Mission régionale d'autorité environnementale
ÎLE-DE-FRANCE

Avis délibéré
sur le projet de réaménagement du site BIC
à Clichy-la-Garenne (92)

N° MRAe APJIF-2024-048
du 31/07/2024

Figure 4 : Comparaison des plans masse entre (en haut) la version du projet de 2021 (étude d'impact de 2022) et (en dessous) la version actuelle du projet, source : étude d'impact, p. 271 et 224.

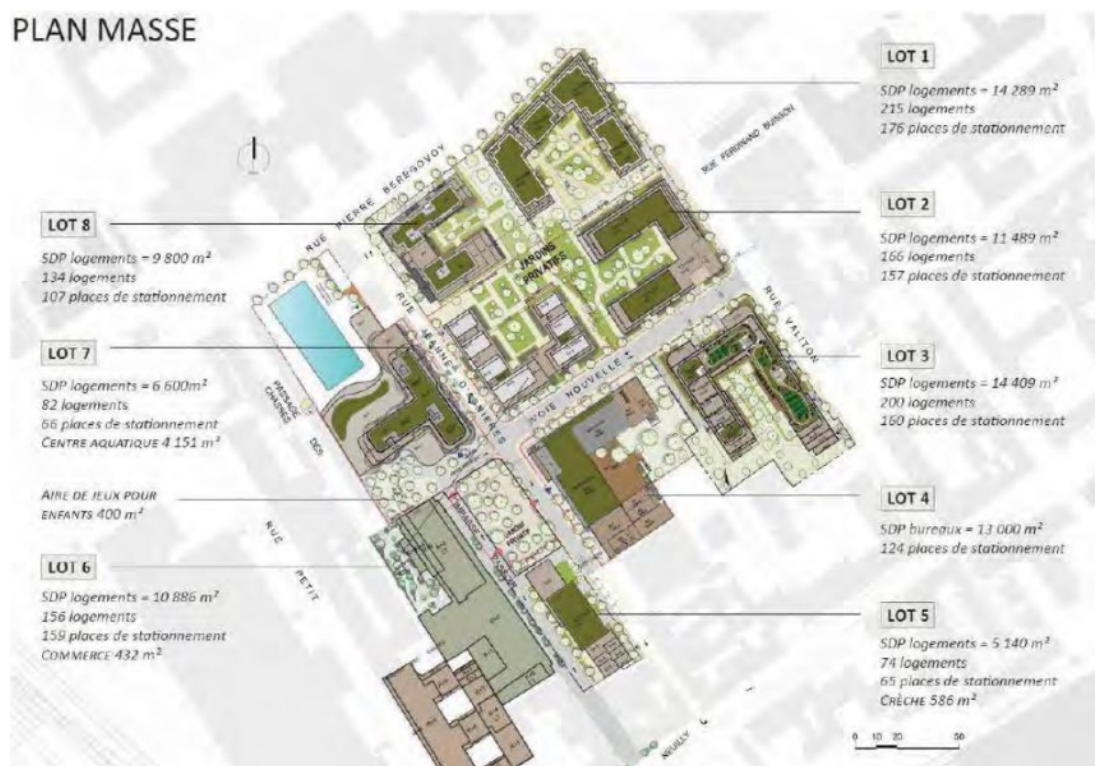
Le projet a évolué au niveau de sa programmation avec un projet moins dense en termes de surface de plancher (80 800 m² de SDP au lieu de 91 456 m², soit -12%). De plus, le centre aquatique initialement prévu ainsi que la création d'une voie nouvelle ont été abandonnés au profit d'un parc au milieu de l'îlot, et le nombre de places de parking automobile a diminué (740 au lieu de 1 000). Le plan masse a évolué avec le déplacement de la crèche (du sud-est au nord-est), la création d'un lot supplémentaire (lot 7), un épannelage des bâtiments différent et une superficie totale d'espaces verts/de pleine terre réduite d'environ 1 700 m² (soit -8%) mais avec une augmentation des surfaces de pleine terre (+ 1 200 m² environ).

La plupart des recommandations formulées dans le précédent avis de l'Autorité environnementale et portant sur les enjeux précédemment mentionnés sont maintenues, l'étude d'impact ayant été peu actualisée alors que la programmation a connu des changements importants. En particulier, le déplacement de la crèche n'est pas justifié au regard de l'exposition aux polluants contenus dans les sols.

L'Autorité environnementale note, d'une part, que les recommandations qu'elle a émises dans son avis de janvier 2023 n'ont été prises en compte que très partiellement dans la nouvelle étude d'impact et, d'autre part, que le projet ayant évolué, un certain nombre d'éléments auraient dû être mis à jour.

- (1) L'Autorité environnementale recommande de justifier la nouvelle localisation de la crèche au regard des enjeux d'exposition aux pollutions des sols et au risque d'inondation.11
